Pakeitimų aktas		Data: 2023-10-16			
Pakeitimo pavadinimas: Pakeitimų aktas Nr. 2					
Rangos sutarties pavadinimas: Parodų rūmų, Vokiečių g. 2, Vilniuje, kapitalinio remonto ir tvarkybos darbai					
Rangos sutarties numeris, data: VPS-41, 2022-11-04					
Statybos proceso dalyviai:					
Statytojas (Užsakovas)	Šiuolaikinio meno centras				
Rangovas	UAB „HSC Baltic“				
Projekto vykdymo priežiūros vadovas	Karolis Maciulevičius				
Statybos techninės priežiūros vadovas	Gediminas Kalonas				
Darbo projekto vadovas (jei taikoma)	Karolis Maciulevičius				
Kam: Užsakovui,

1.1 Sprendinys, kuris yra keičiamas - Keičiami Techninio projekto TP ir Darbo projekto DP statinio konstrukcijų SK dalies projektai papildant juos Dūmų šalinimo stoglangių (liukų) mazgais (žr. Šio akto 1 Priedą);. - Keičiami sutarties priedai NR. 4 „DARBŲ KAINŲ ŽINIARAŠTIS“, NR. 5 „RANGOVO PASIŪLYMAS“, NR. 6 „SUTARTIES KAINOS (ĮKAINIŲ) DETALIZACIJOS ŽINIARAŠTIS“ (papildomų stoglangių įrengimo apimtyje). 1.2 Pakeitimą sąlygojusios aplinkybės Remiantis naujai gauta Techninio projekto gaisrinės saugos dalimi (TP-GS) paaiškėjo, kad gaisro metu pašalinti susidarančius dūmus iš pastato per esamus langus neįmanoma, todėl GS au

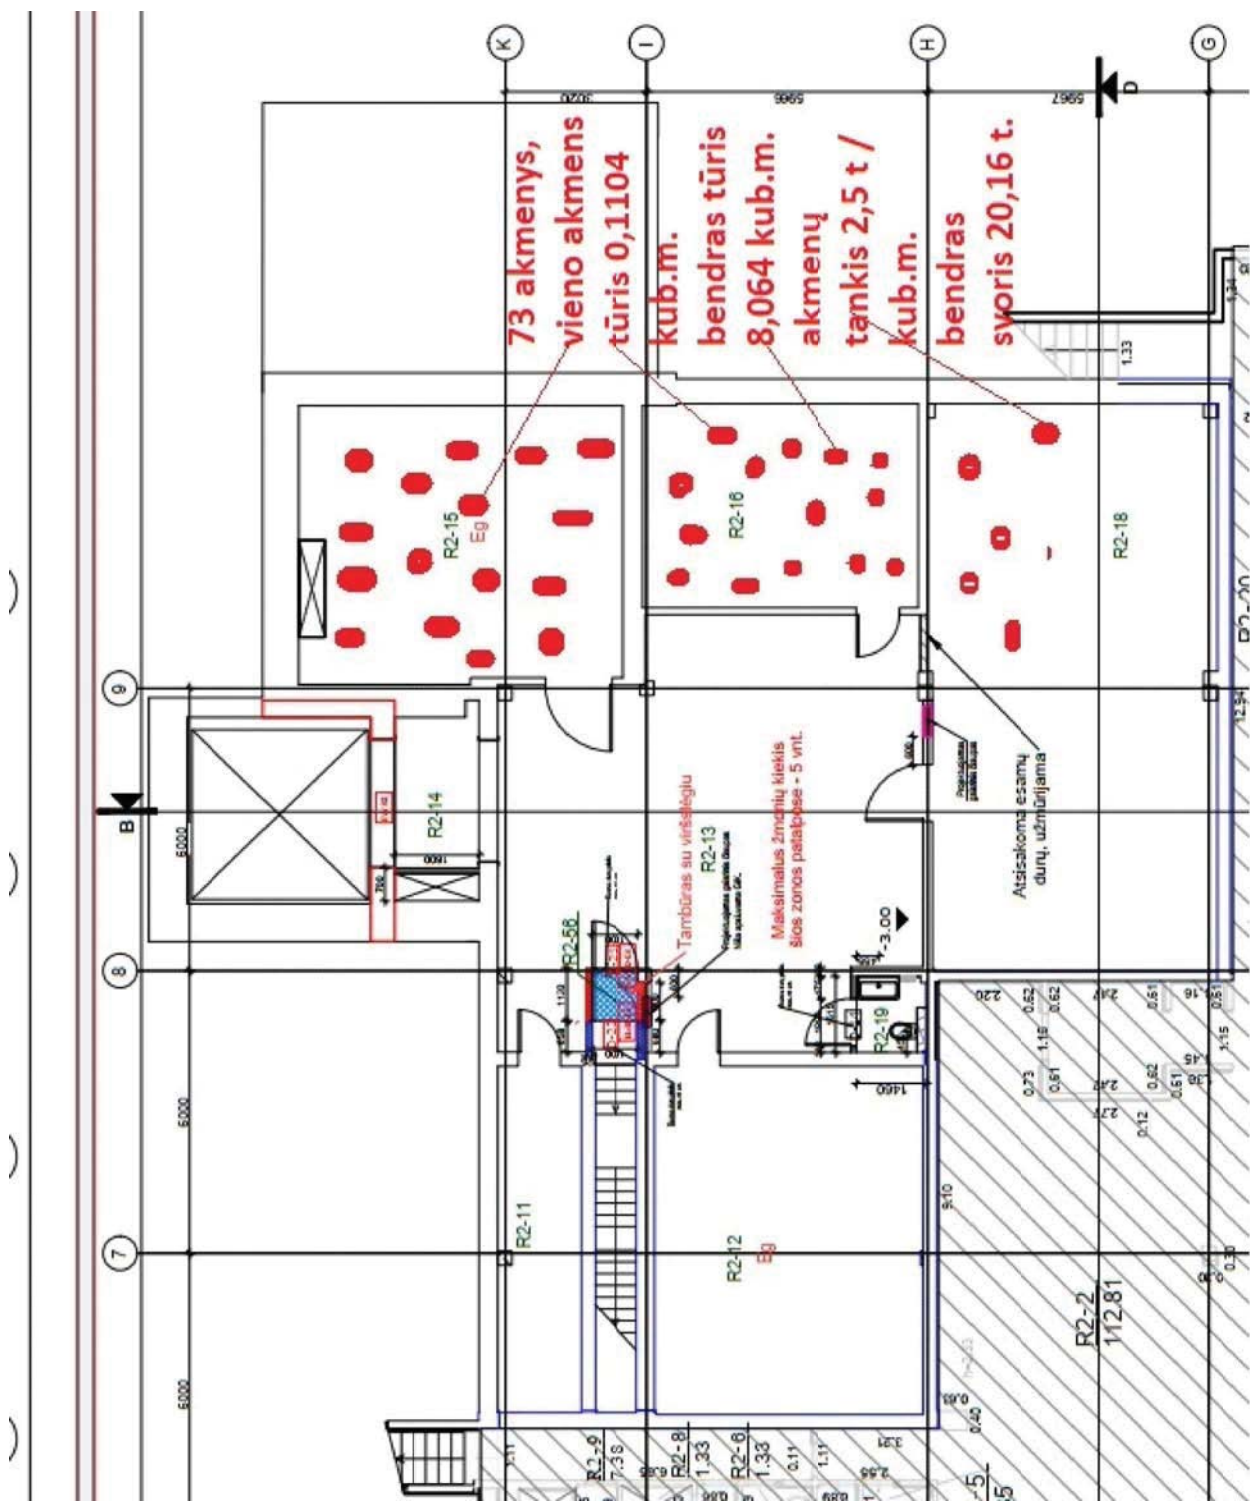
3.1 Sprendinys, kuris yra keičiamas

- Keičiami projektų sąnaudų žiniaraštis 20.016-TP-SK.B-57 žemės darbų kiekių apimtyje;
- Rūsio akmenų fotofiksacijos ir schemos (žr. Šio akto priedą Nr. 5)
- Keičiami sutarties priedai NR. 4 „DARBŲ KAINŲ ŽINIARAŠTIS“, NR. 5 „RANGOVO PASIŪLYMAS“, NR. 6 „SUTARTIES KAINOS (ĮKAINIŲ) DETALIZACIJOS ŽINIARAŠTIS“ (Žemės darbų apimtyje).

3.2 Pakeitimą sąlygojusios aplinkybės

Atliekant fizinius grunto pašalinimo darbus iš rūsio buvo pastebėta, kad Žemės darbų apimtyje nebuvo numatyto esamų didelio skersmens akmenų pašalinimo darbų iš rūsio patalpų (tik žemės kasimas ir išvežimas), kuriuos rangovas turi papildomai atlikti norint tinkamai įrengti rūsio grindis pagal rūsio grindų konstrukcines detales. Atsižvelgiant į tai buvo priimtas sprendimas įsigyti papildomus lauko akmenų skaldymo ir išvežimo darbus Žemės darbų apimtyje iš Rangovo.

3.3 Pakeitimo sprendinys

- Atlikti papildomus lauko akmenų skaldymo ir išvežimo darbus Žemės darbų apimtyje, kurių vertė 5153,27 € be PVM, darbai detalizuoti Priede Nr. 6.

Dėl atliekamų papildomų lauko akmenų skaldymo darbų keičiamas TP SK žiniaraštis 20.016-TP-SK.B-57.

Vidinio kėlmio kolonų (tarp
vntinių) betonų remontas

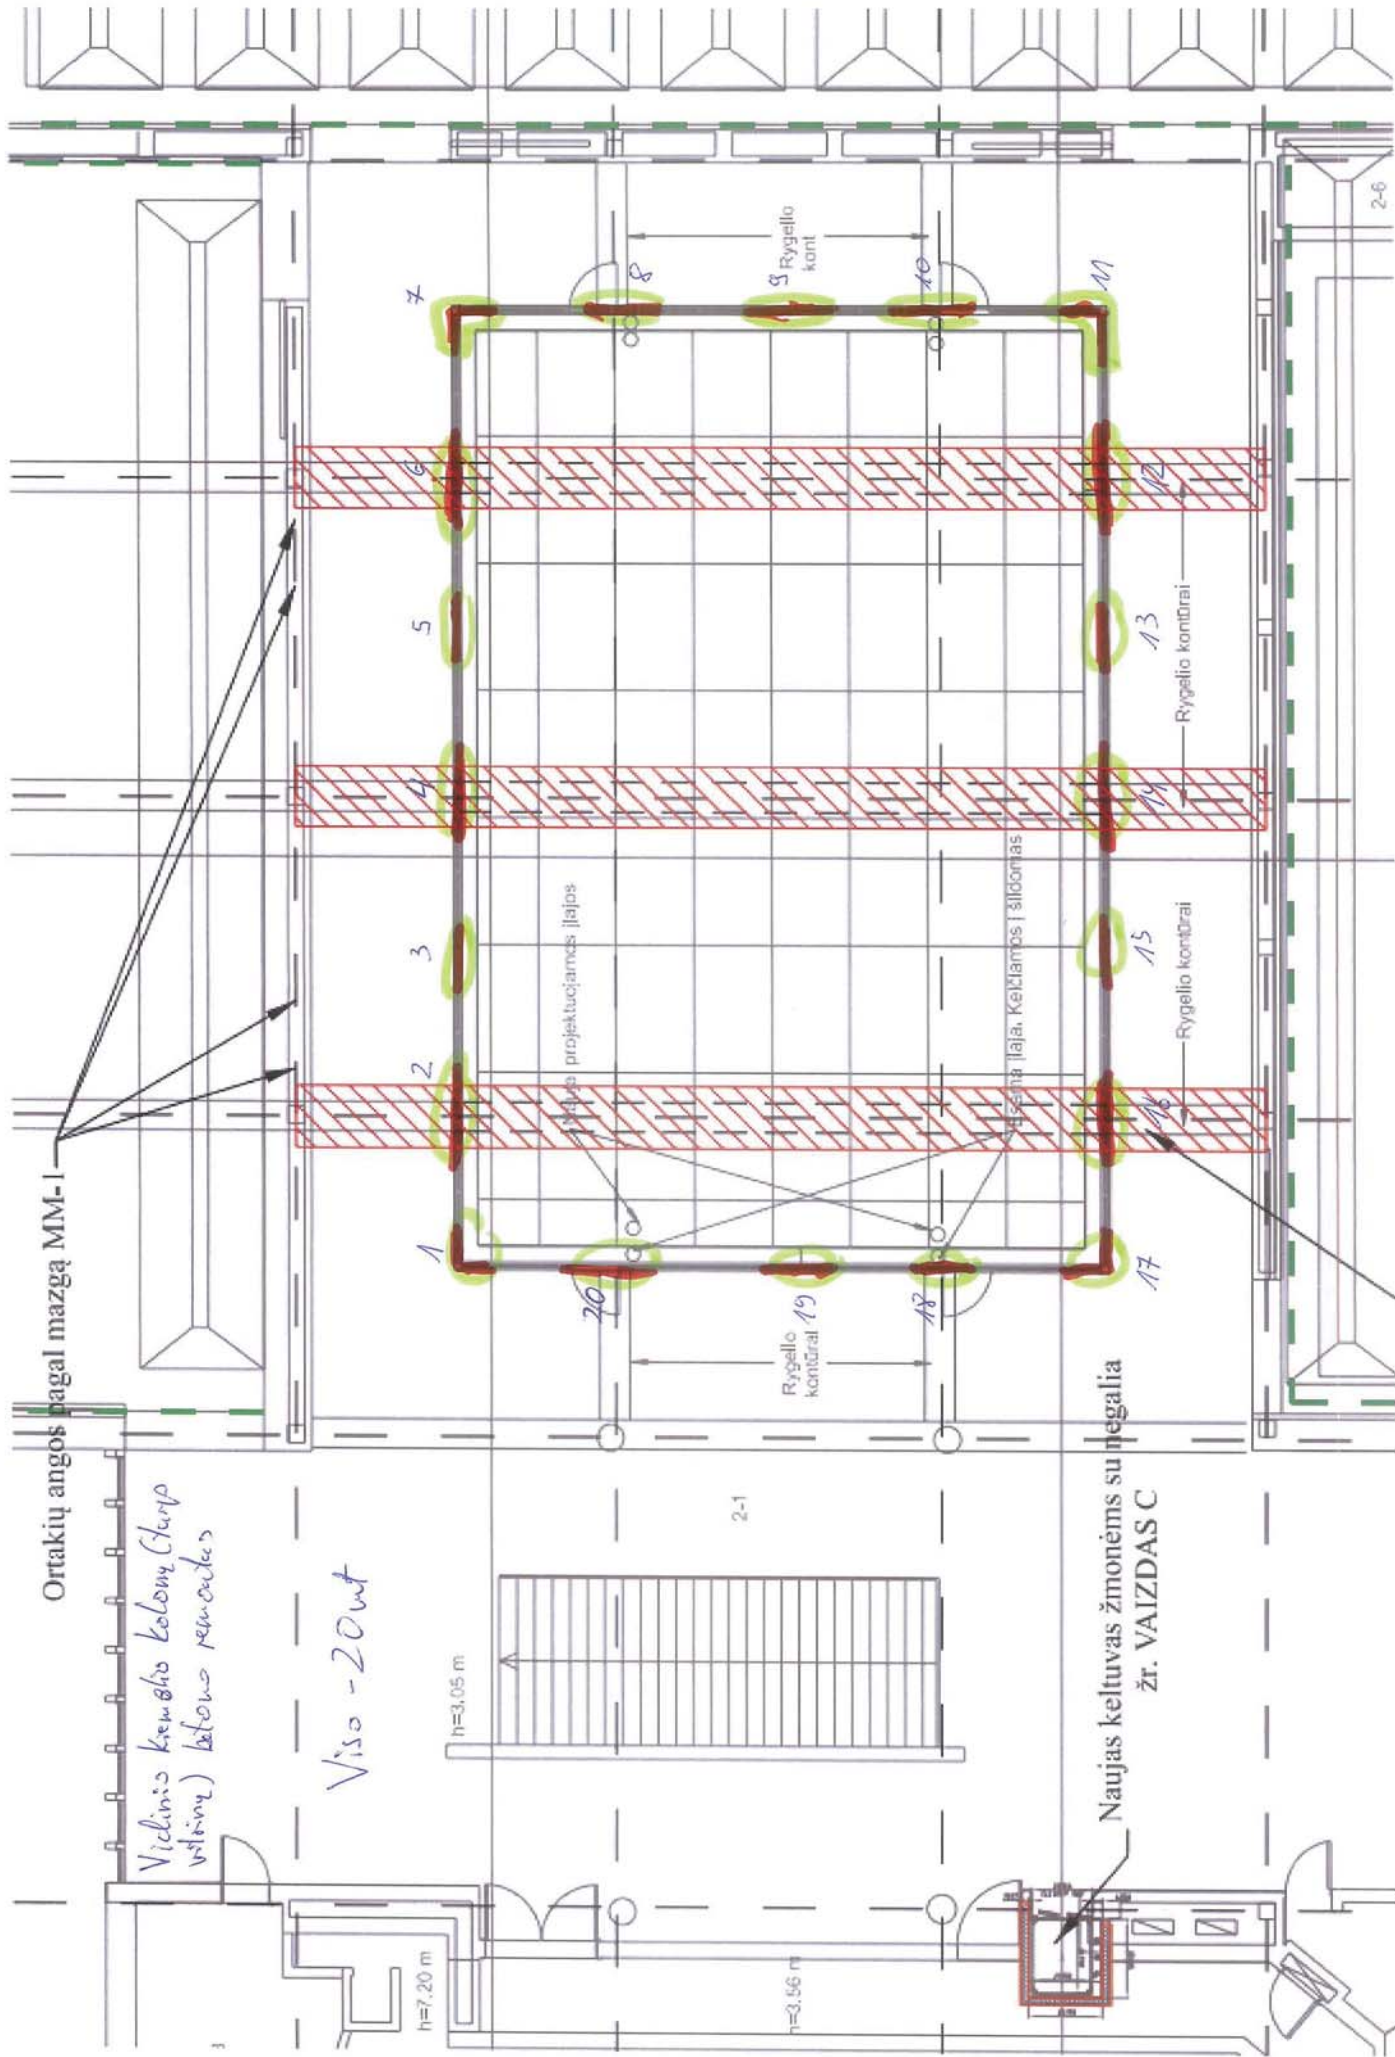
4.2 Pakeitimą sąlygojusios aplinkybės

Išardžius grindis buvo pastebėtos pastato virtinas laikančios kolonos, kurių būklė, remiantis pastato konstruktoriumi, yra abejotina ir jas sustiprinti būtina. Aptarus su technine priežiūra ir pastato konstruktoriumi, buvo parengtas papildomas mazgas Vidinio kiemelių vitrinų pamato remonto darbams, kurio darbus būtina atlikti norint išsaugoti esamos Vidinio kiemelio vitrinų standumą ir stabilumą.

4.3 Pakeitimo sprendinys

- Atlikti papildomus Vidinio kiemelio vitrinų pamato remonto darbus, kurių suma 2 616,92 € be PVM. Dėl šio sprendinio papildyti TP ir DP SK brėžiniai papildomu mazgu B-02.

GRINDŲ 2-18 PATALPOJE ĮRENGIMAS

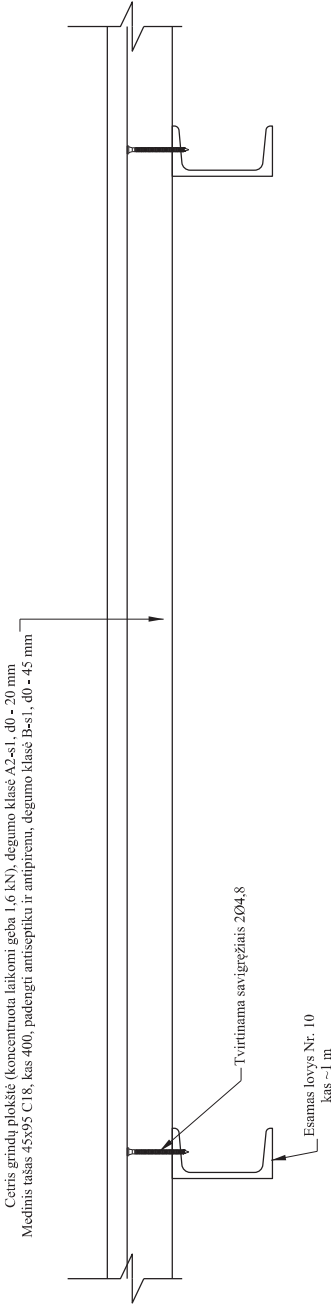
5.2 Pakeitimą sąlygojusios aplinkybės

Atliekant darbus buvo pastebėta, kad 2-18 patalpoje (ventiliatorinė) Techniniame projekte Architektūros dalyje buvo klaidingai nurodyta esama betoninė perdanga ir jai numatoma atlikti tik spalvoto betono apdaila. Faktiškai statybvietėje nėra perdangos, o yra tik kabantis metalinis rėmas su medinių lentų paklotu. Dėl esamos faktinės situacijos statybvietėje ir siekiant atitikti Gaisrinės saugos reikalavimus, tapo būtina Statinio architektūros dalyje numatyti tinkamo atsparumo ugniai perdangą. Suprojektuoti perdangos laikančias konstrukcijas, suskaičiuoti laikančių konstrukcijų laikomąją galią įvertinus įrengiamus vent. agregatus. Remiantis įvardinta informacija buvo parengti SK dalies papildomi mazgai B-03, B-04, B-05 tinkamam 2-18 (ventiliatorinės) patalpoje esančios įrangos sumontavimui ir grindų įrengimui, kuriuos būtina įrengti norint eksploatuoti patalpą.

1. ŠVOK įrenginiui projektuojamas papildomas rėmas, kad esamos konstrukcijos nebūtų apkrautos papildoma apkrova.
2. Esamos grindys 2-18 patalpoje yra iš šisinių lentų pakloto. Todėl, kad esamas konstrukcijas apkrauti analogiška apkrova projektuojamos lengvos grindys iš medinių tašių ir cetrus plokščių. Grindų svoris $\sim 35 \text{ kg/m}^2$.

5.3 Pakeitimo sprendinys

- Atlikti papildomus Rėmo įrengimo ties švok įrenginiu ir grindų 2-18 patalpoje įrengimo darbus, kurių suma 7177,08 be PVM. Dėl šio sprendinio papildyti TP ir DP SK brėžiniai papildomu mazgu B-03, B-04, B-05.

1. Cetris grindų plokštės turi būti įrengiamos vadovaujantis gamintojo technine specifikacija.
2. Plieninės konstrukcijos dengiamos antikoroziniais dažais. Aplinkos poveikio klasė C1.
3. ŠVOK įrenginį remti tik ties naujai projektuojamam rėmu po 2-18 patalpą. Jeigu ŠVOK įrenginys statosi ant kojų reikia apkrovų paskirstymui naudoti papildomus išsėmusius profilius SHS 120x6.
